Modulo per la presentazione delle osservazioni per i piani/programmi/progetti sottoposti a procedimenti di valutazione ambientale di competenza statale

ID: Codice procedura (ID_VIP/ID_MATTM):10844

Impianto per la produzione di energia elettrica da fonte eolica, costituito da 6 aerogeneratori della potenza complessiva di 37,2 MW, un sistema di accumulo da 25 MW e relative opere connesse in località "Rempillo" nel comune di Pitigliano (GR).

TESTO DELLE OSSERVAZIONI

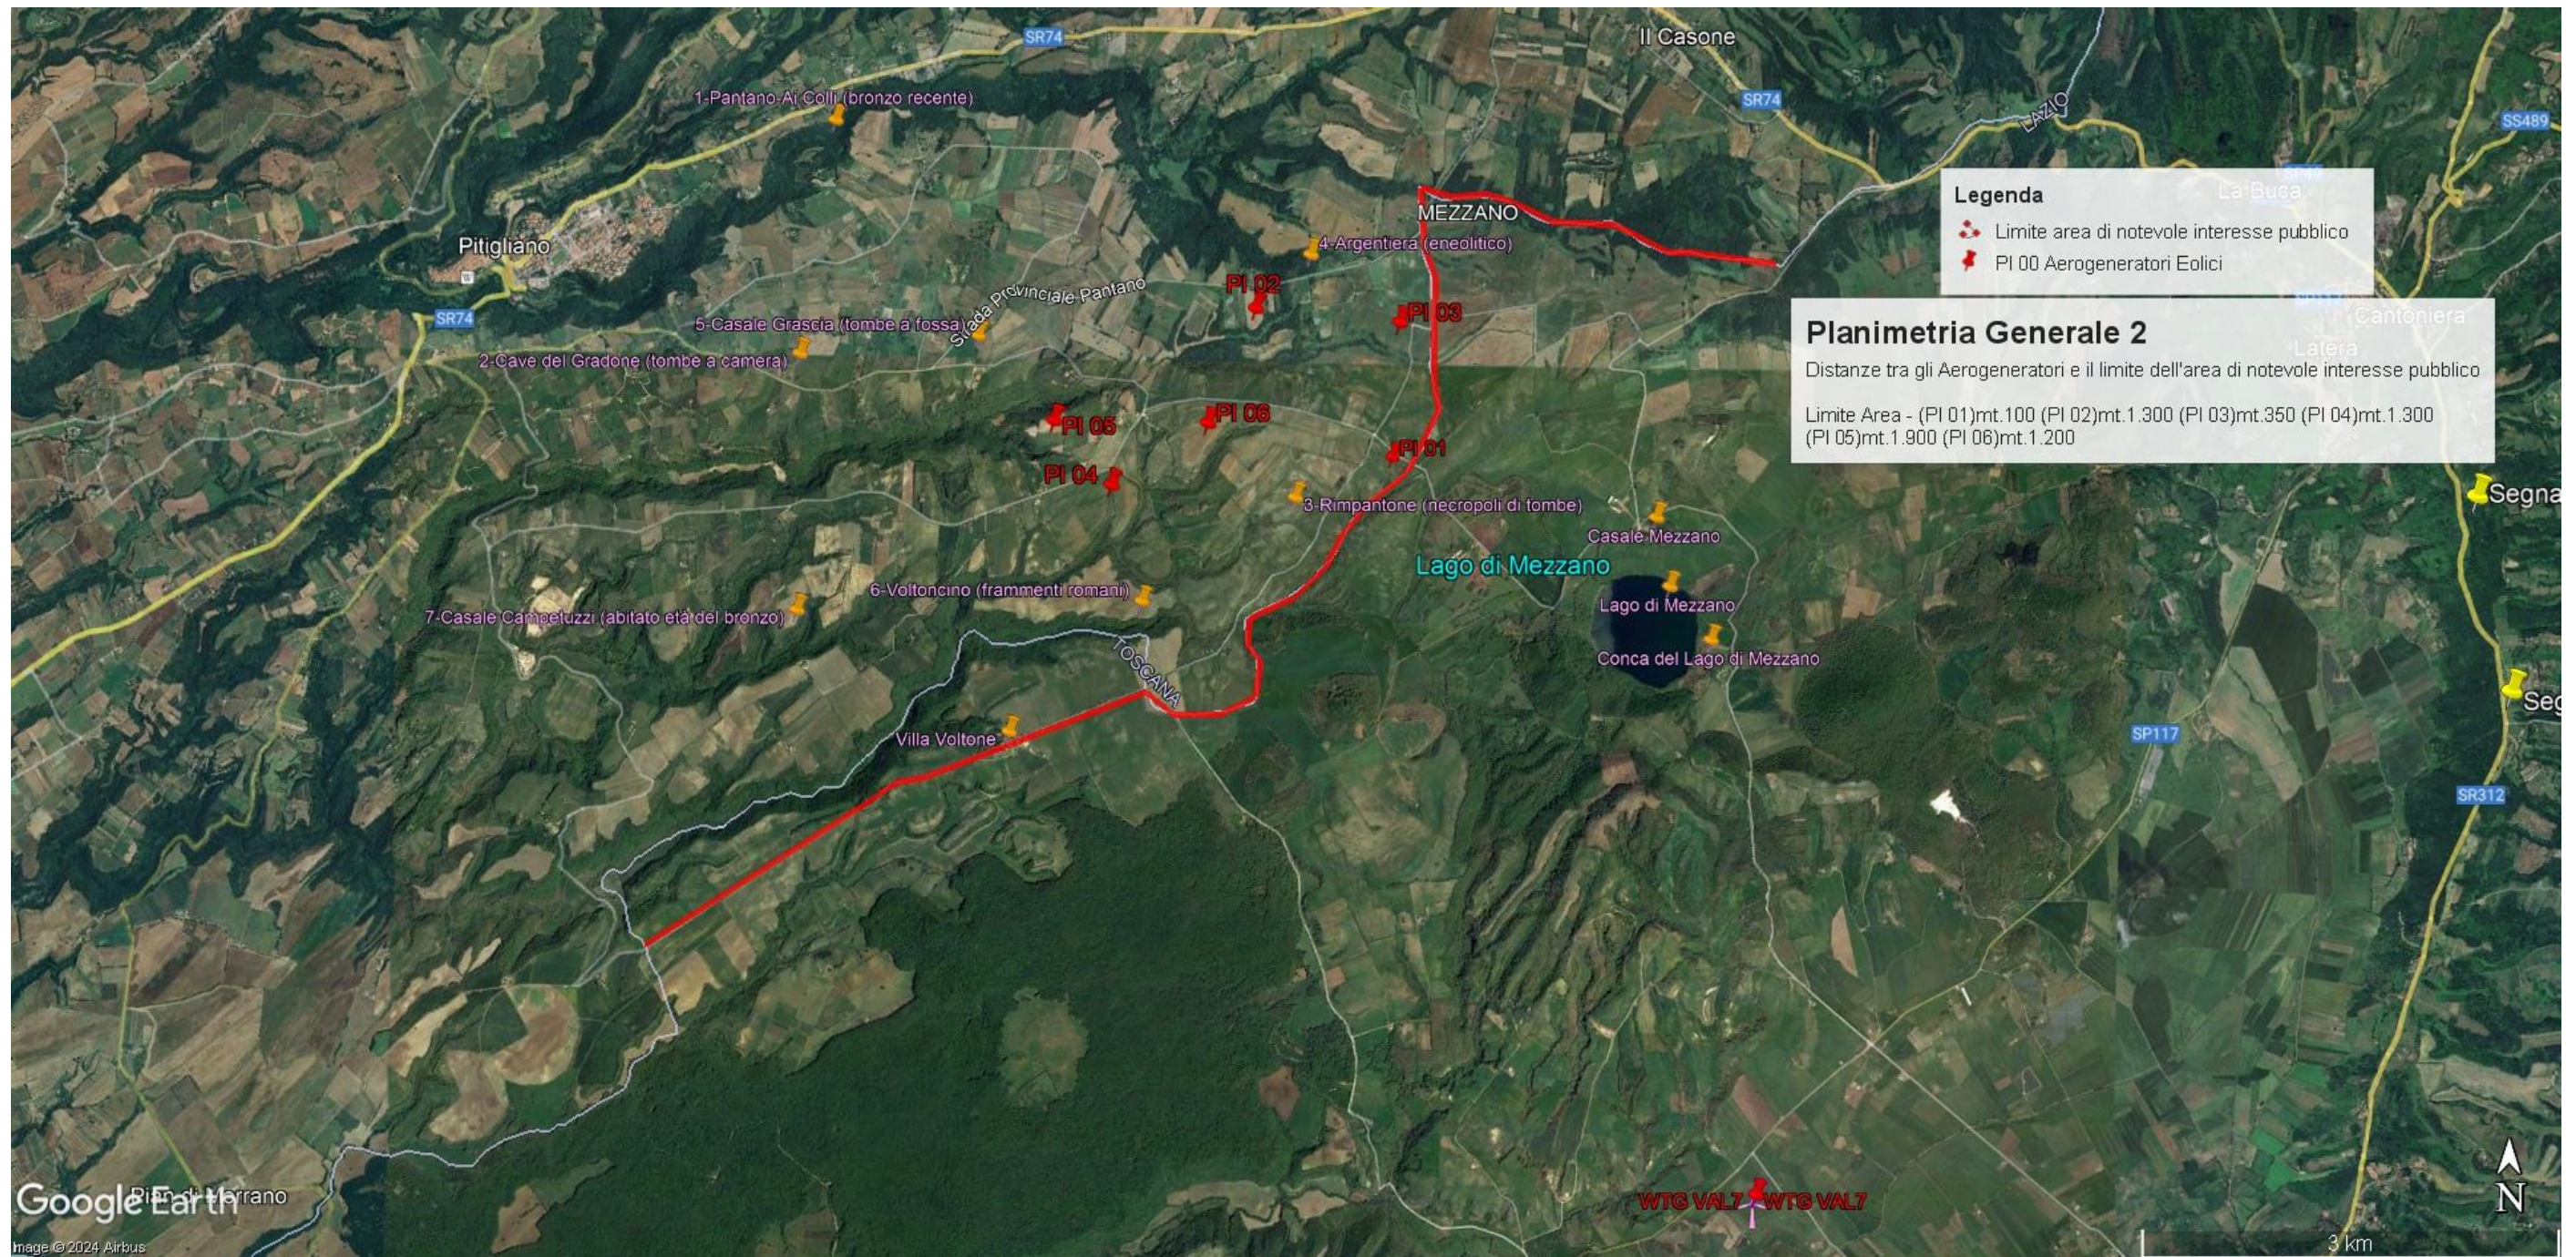
In sintesi, visti l'art. 20 comma 8 lettera c) quater del D.Lgs n 199/2021 e le Linee guida nazionali appena citate, considerato l'enorme impatto dell'impianto eolico industriale denominato "Rempillo" sulla zona paesaggistica di notevole interesse pubblico ben individuata nelle immagini n.1 e n. 2 e sui

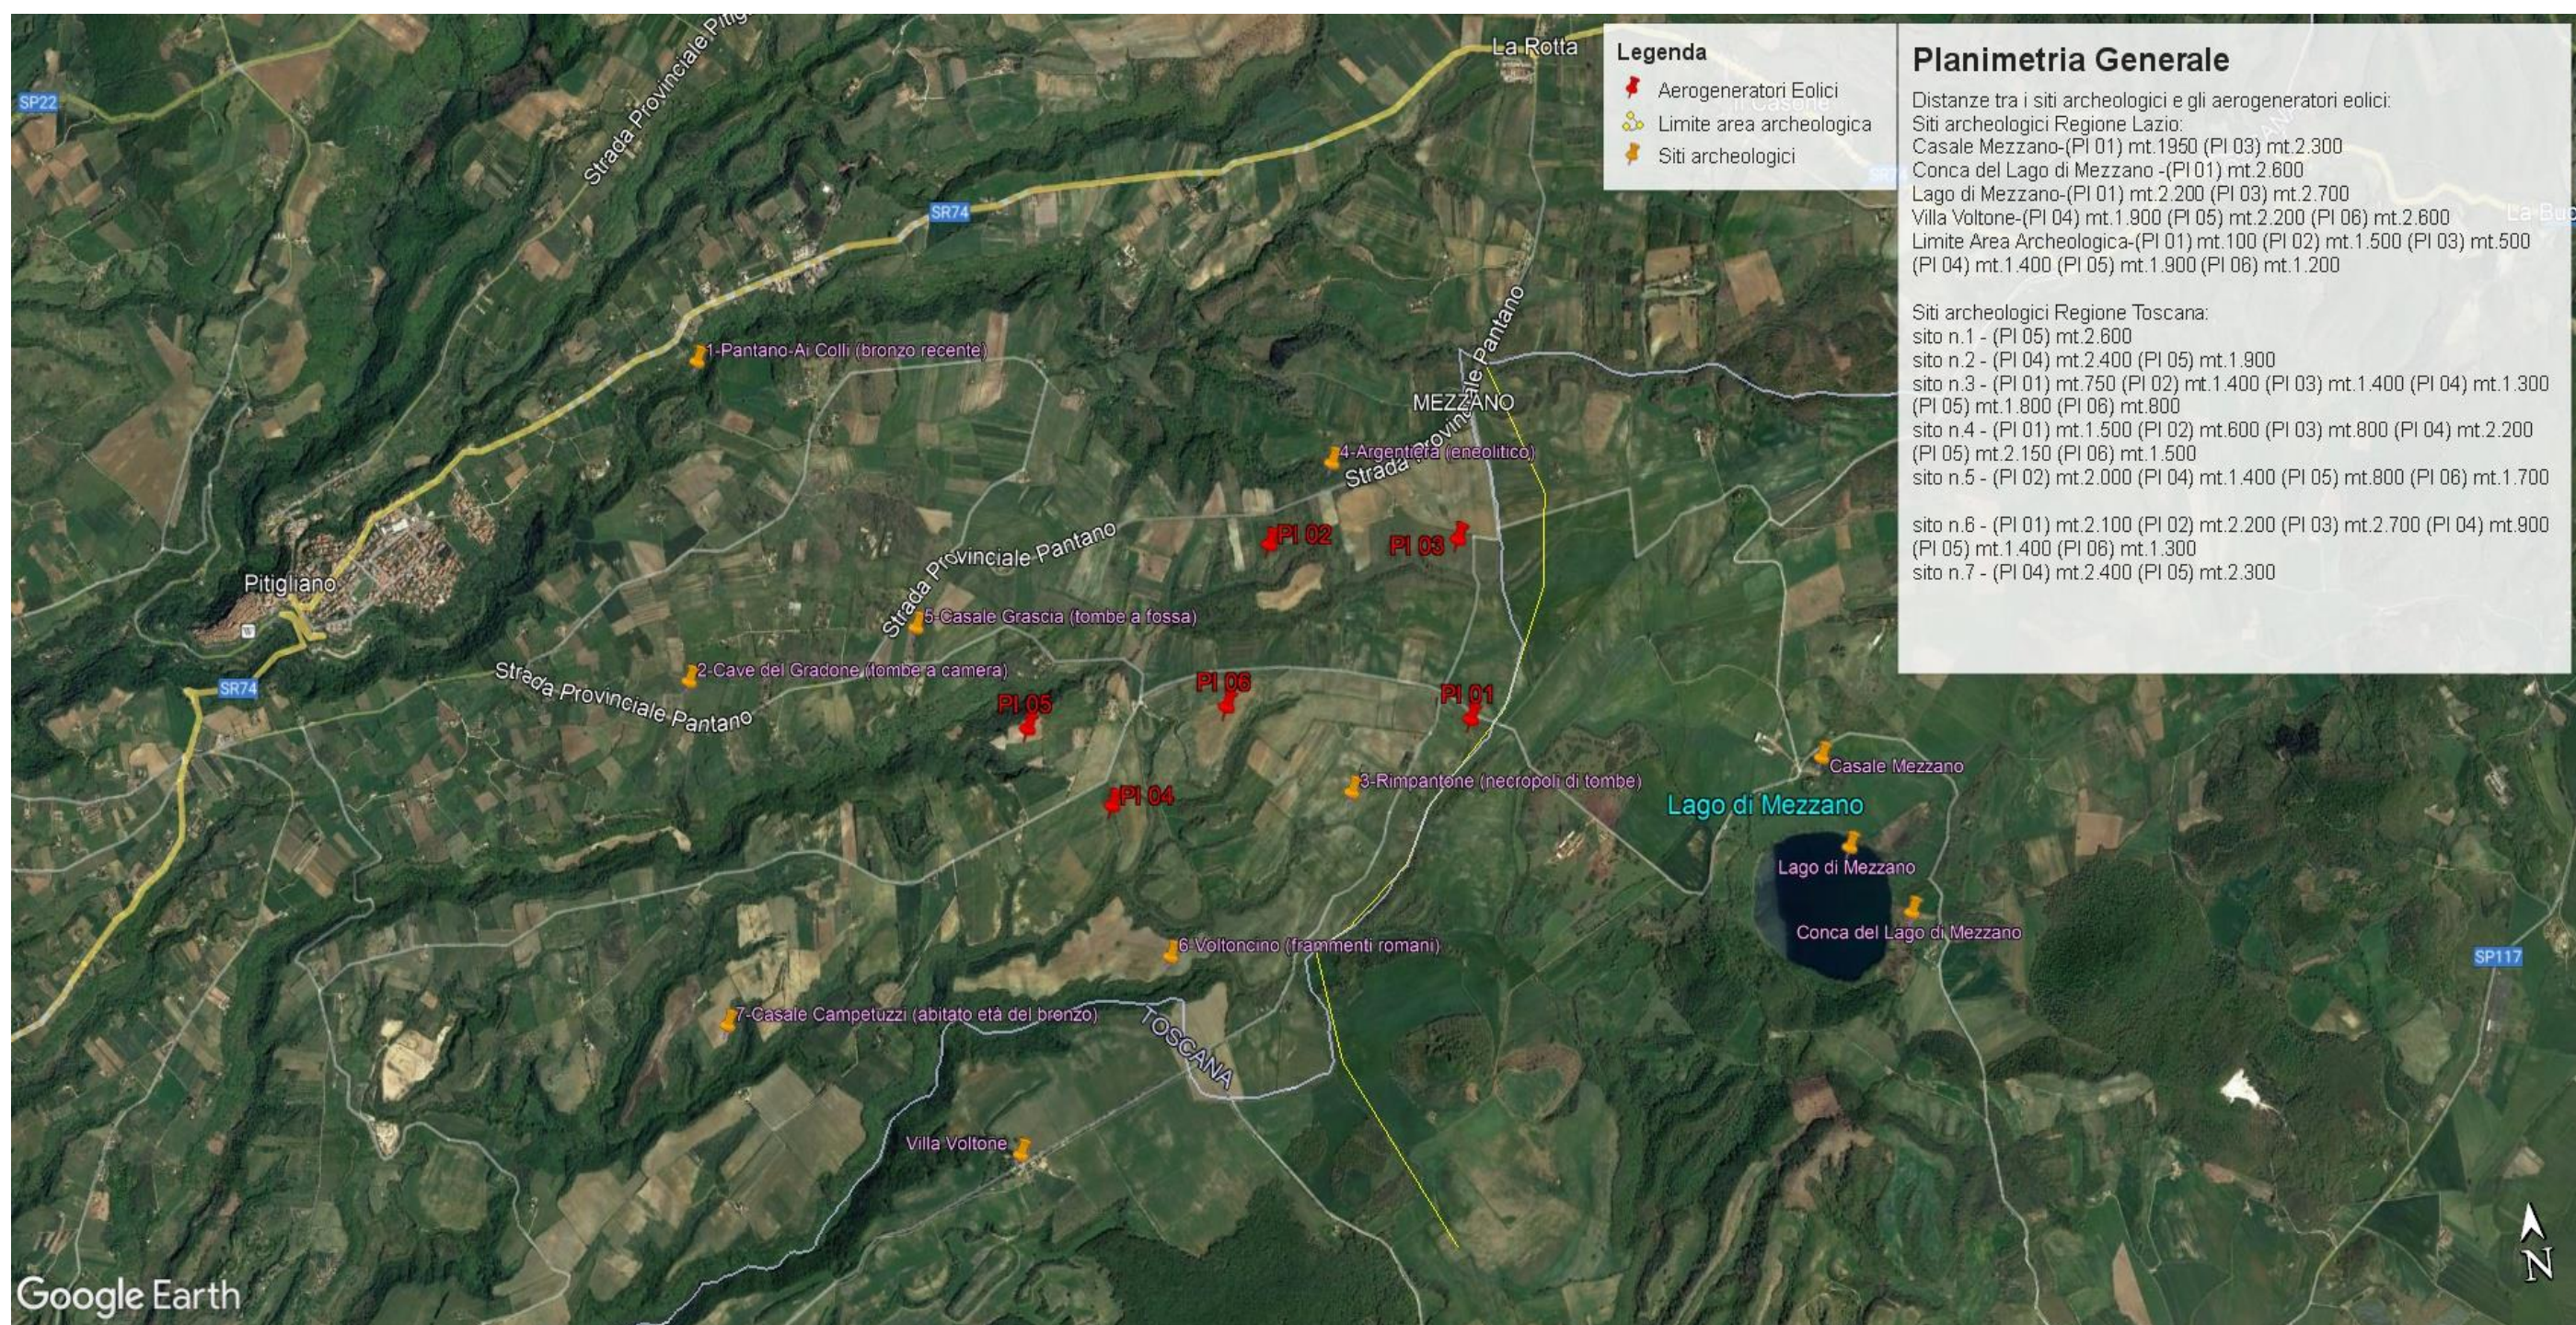
Beni Culturali evidenziati nell' immagine n. 3 dell'Allegato alle presenti Osservazioni, per la collocazione delle pale P04 e P05 direttamente all'interno del perimetro di un'area archeologica e per gli impatti anche sull'area intermedia e vasta dei pregiati territori laziali della Tuscia settentrionale e in particolare di quelli del pitiglianese ricco di emergenze agricole, naturalistiche, storiche e archeologiche del periodo etrusco ma non solo, si chiede che venga negata l'autorizzazione all'insediamento dell'impianto eolico denominato "Rempillo".

Immagine n. 4 Situazione di saturazione da impianti FER nella provincia di Viterbo. Non sono riportati gli impianti fotovoltaici e agrivoltaici che hanno inciso per buona parte nel cumulo di impianti FER per superare già nel 2023 gli obiettivi del PNIEC assegnati alla Regione Lazio per il 20230.

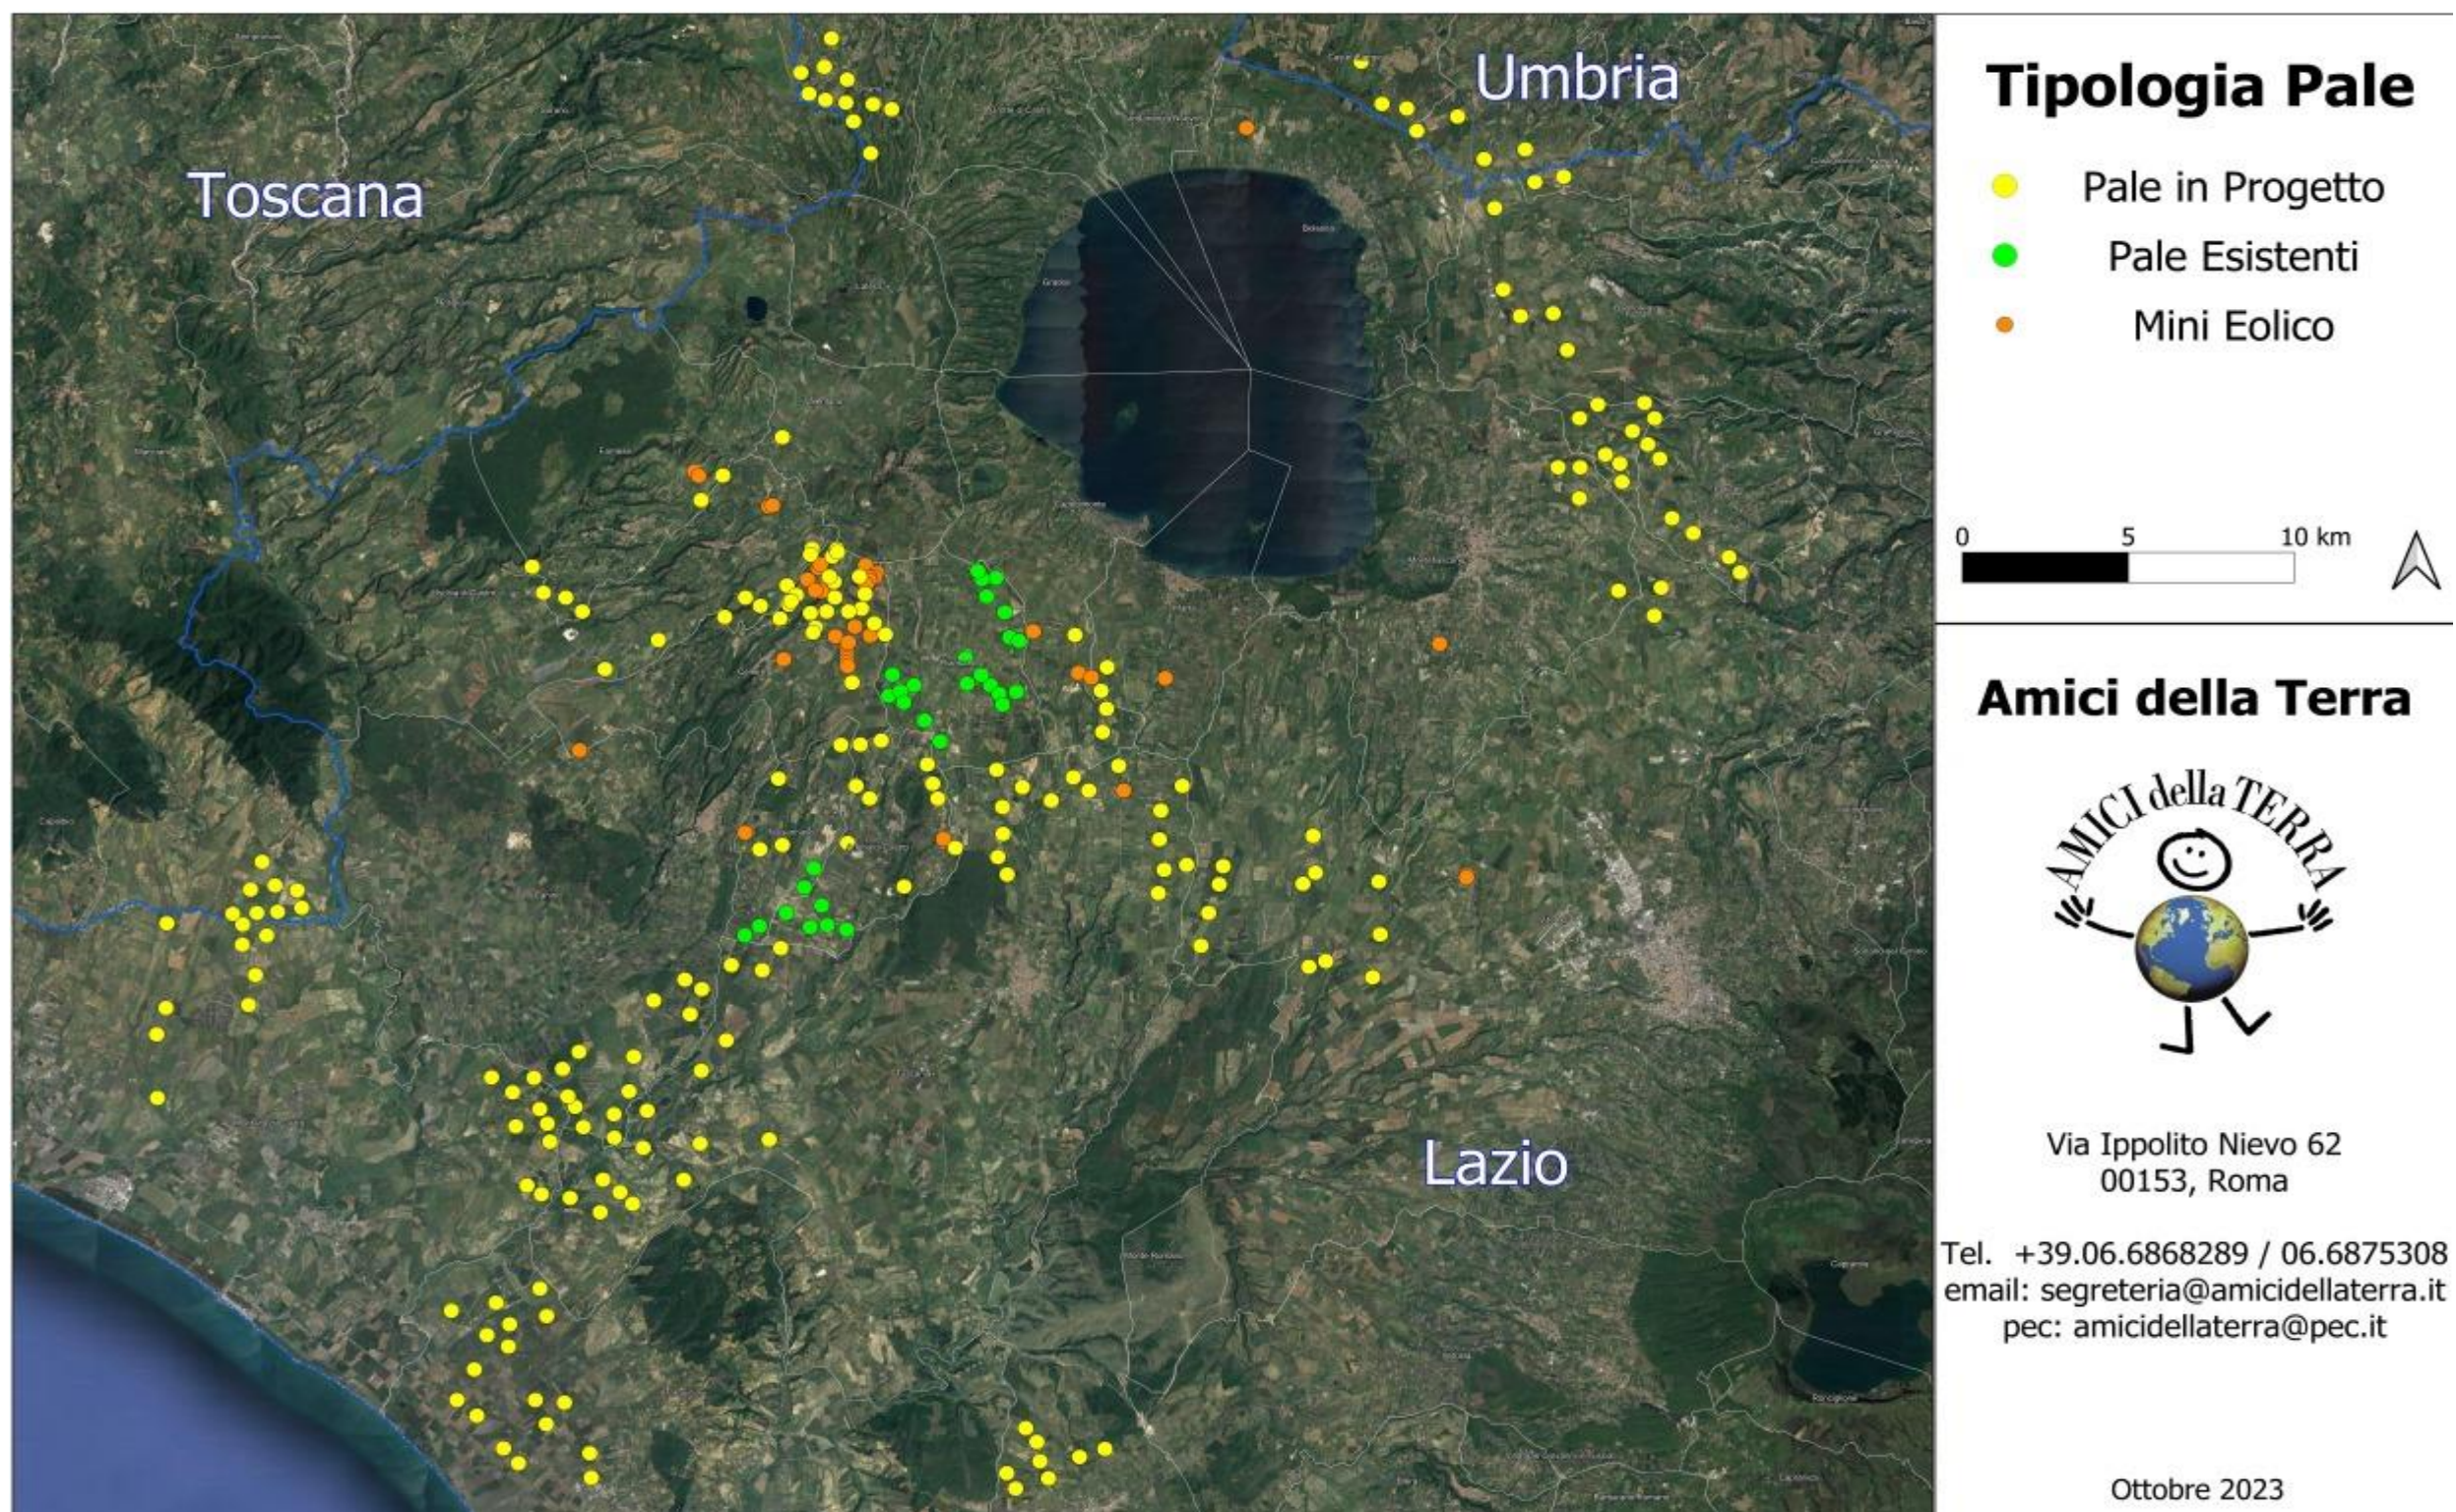
Quindi anche la Regione come Ente deputato dalla normativa nazionale a legiferare sulle aree idonee e non idonee si è espressa riguardo al fatto che abbia assolto ai doveri e alle quote stabilite dal PNIEC e in ambito regionale la provincia di Viterbo è stata quella con il più alto tasso di impianti FER tra tutte e quindi ormai satura ed il cumulo degli impianti FER installati, autorizzati e in progetto rappresenta una **elevata criticità per la sostenibilità ambientale di ulteriori eventuali iniziative.** L'impianto eolico “Rempillo” pur essendo “esterno al confine provinciale e regionale ma nelle sue immediate vicinanze (a soli 100 metri i primi due aerogeneratori) oltre ad impattare sul territorio e sulle economie di tre Comuni del Lazio (Farnese, Valentano e Latera) si trova nelle fasce di rispetto dei Beni di notevole interesse pubblico come si è evidenziate nelle Osservazioni nn. 1 e 2 e crea anche degli impatti negativi anche sui beni naturalistici come verrà dettagliato nell'Osservazione n. 4. Inoltre andrebbe a sommarsi al già enorme cumulo di impianti eolici e fotovoltaici e geotermici che già creano una elevata criticità ambientale nella provincia di Viterbo e interferiscono anche con il territorio toscano come si può vedere dalle immagini nn. 4 e 5
